INFORME MENSUAL DE SUPERVISIÓN.

CONVENIO Nº 2156 DE 2025 ENTRE EL MINISTERIO DEL INTERIOR - FONSECON Y EL MUNICIPIO DE REPELÓN, DEPARTAMENTO DEL ATLÁNTICO.

INFORME MES DE MAYO DE 2026

Consorcio SAN CHARBEL Fer NIT:902049211-1	**INFORME MENSUAL CONTRATO DE OBRA Nº LP-001-2026** **SECRETARÍA DE PLANEACIÓN – MUNICIPIO DE REPELÓN, DEPARTAMENTO DEL ATLÁNTICO** **INFORME No. 2 MES DE MAYO DE 2026**

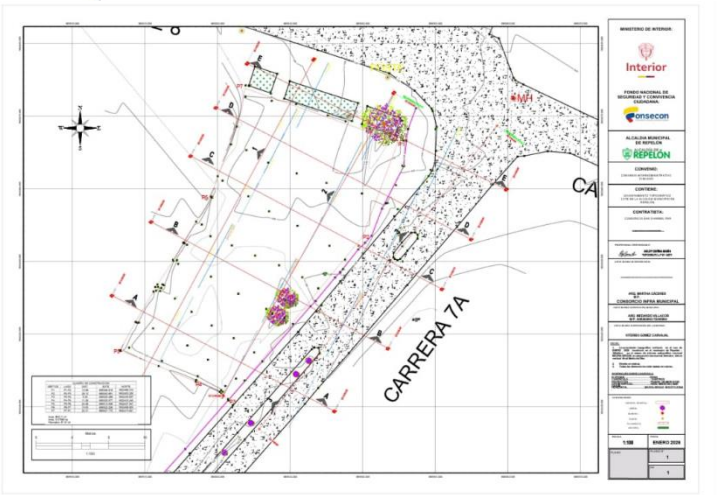
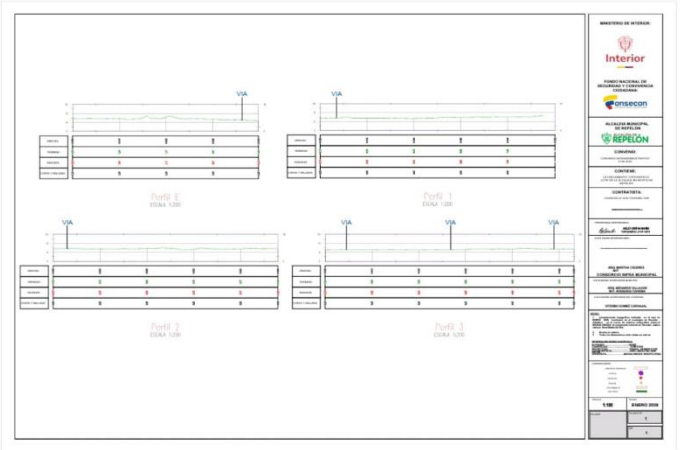
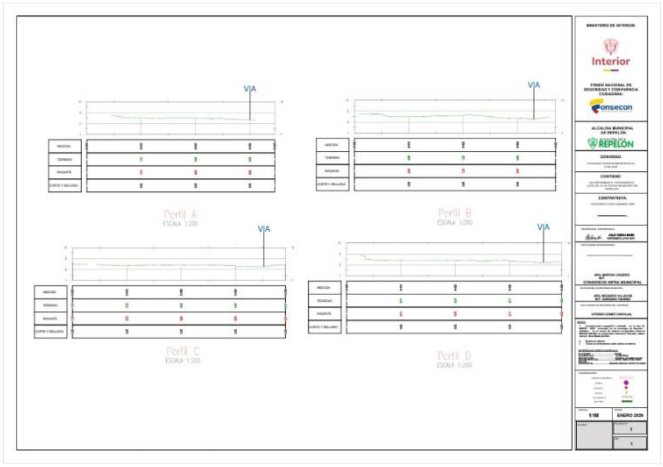
Revisión de planos: posterior a la revisión de carteras topográficas procedemos a verificar los planos suministrados por el contratista (plantas, perfiles y secciones transversales), los cuales cumplen con los requisitos indispensables para su respectiva viabilidad, sin embargo se le realizan observaciones por pate del ministerio, las cuales el contratista atiende de manera rápida y oportuna para posteriormente ser revisados por esta interventoría, entre los cuales estaba, aumento de la escala vertical y horizontal de los perfiles, optimización de textos para la identificación de zonas viales y redes de servicios públicos, ajuste en decimales de las carteras (3) y replanteo en campo de puntos del cuadro de construcción inicial.

1
Sección 1
A301
Escala. 1 : 75

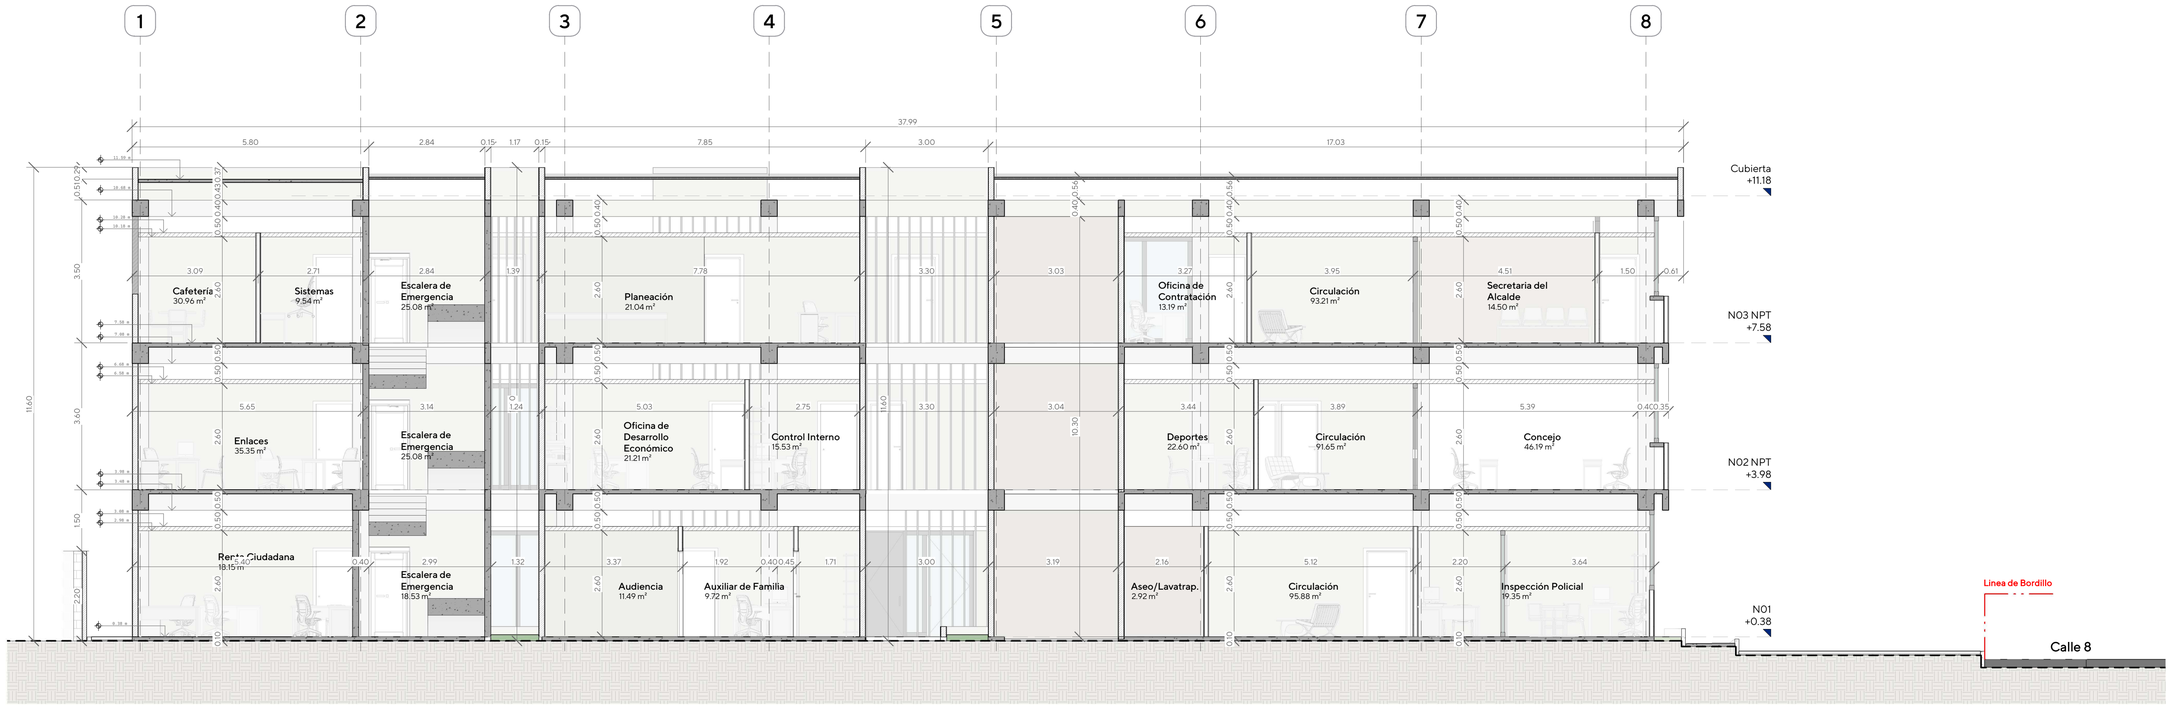
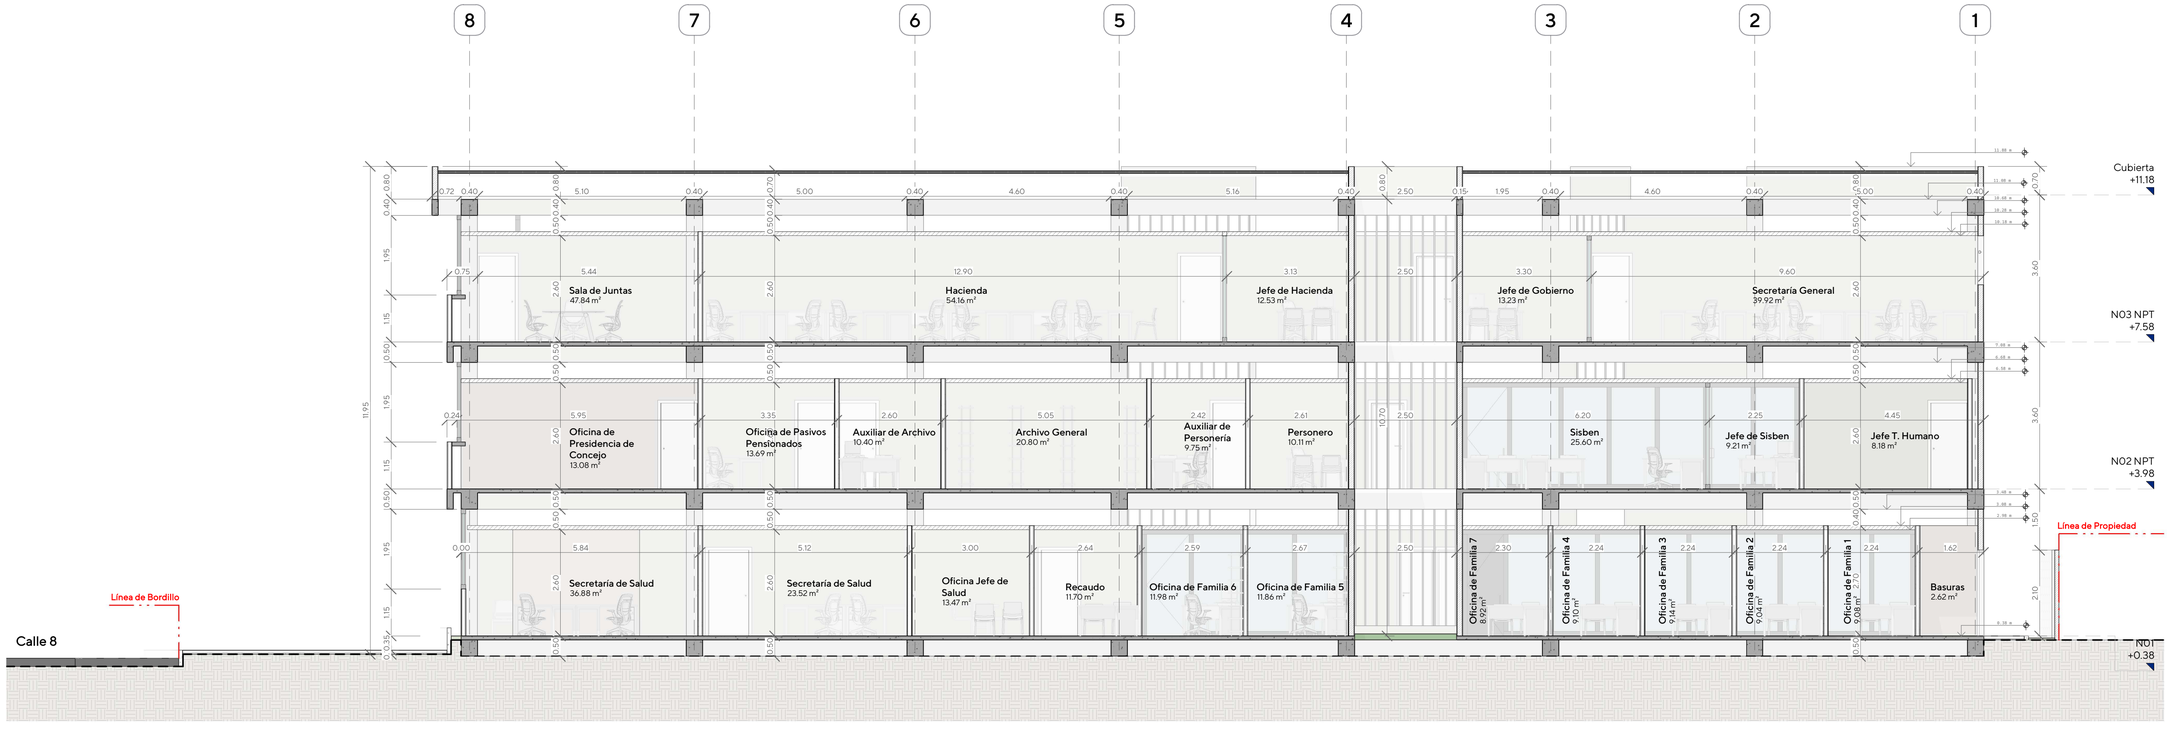
- Se presentaron observaciones relacionadas con la distribución de los espacios con el fin de mejorar la eficiencia y funcionalidad del proyecto.
- Se solicitó validar las alturas del cielo raso conforme a las recomendaciones del diseño bioclimático.

Imagen 7: determinación de zona de inundación.

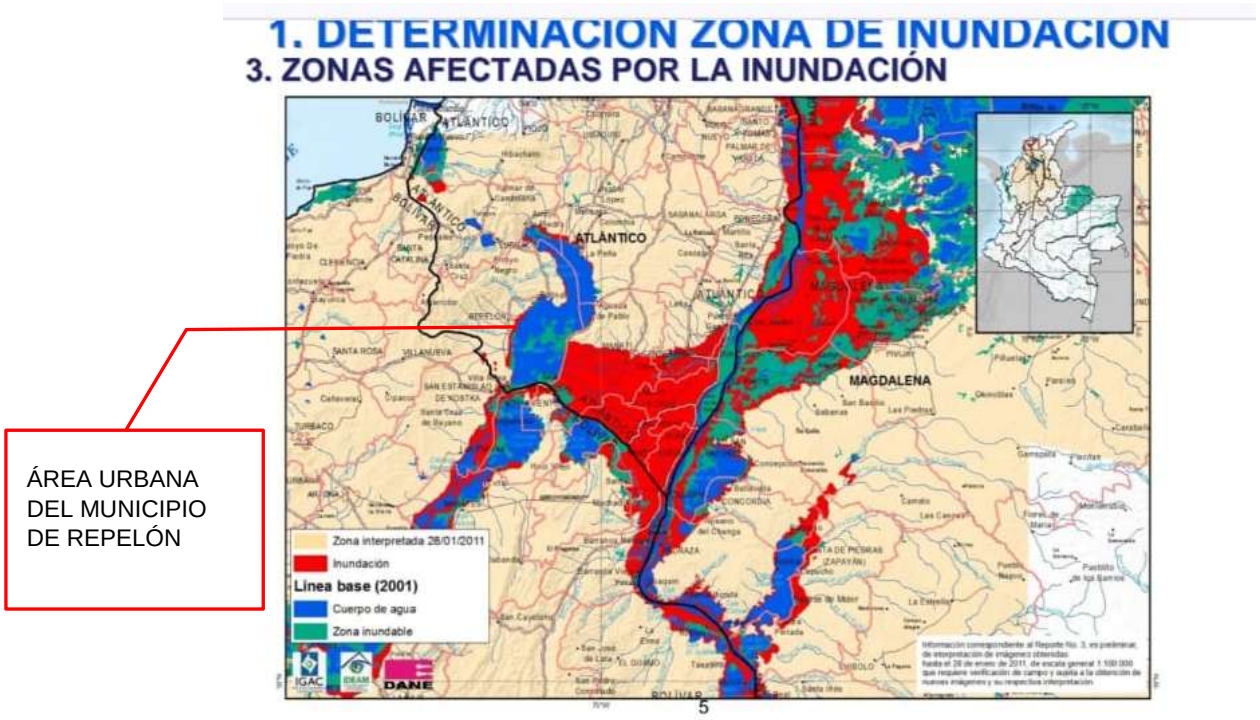
Frente a la cota de implantación y condiciones hidráulicas:
